ОЦЕНКА ДОСТУПНОСТИ
МБОУ «СОШ № 156»
г.Казани Советского района

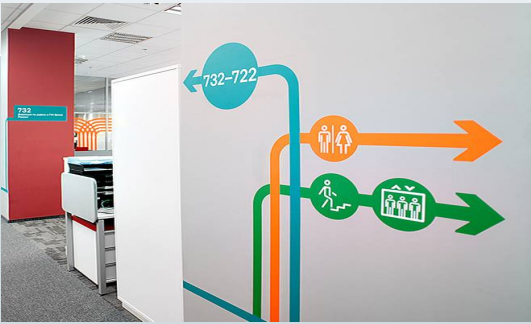
<p>Туалет для детей на 1 этаже</p>	<p>Раковина находится на удобной высоте, без подножки, не препятствующей вплотную подойти. Поручней вокруг раковины – имеется. Сушка для рук, зеркало отсутствует. Проход к унитазам широкий. Унитазы оборудованы поручнями. Тактильная навигация отсутствует.</p>	<p>Оборудовать отдельную широкую кабинку для людей с инвалидностью – унитаза, с поручнями с двух сторон, один стационарный, один откидной. Раковину - поручнями по периметру. Зеркало на высоте не более 15 см от раковины, мыльница и сушилка - не выше 110 см от пола. Разместить информационные таблички и наклейки для обозначения доступного туалета. Оборудовать тактильной навигацией.</p>
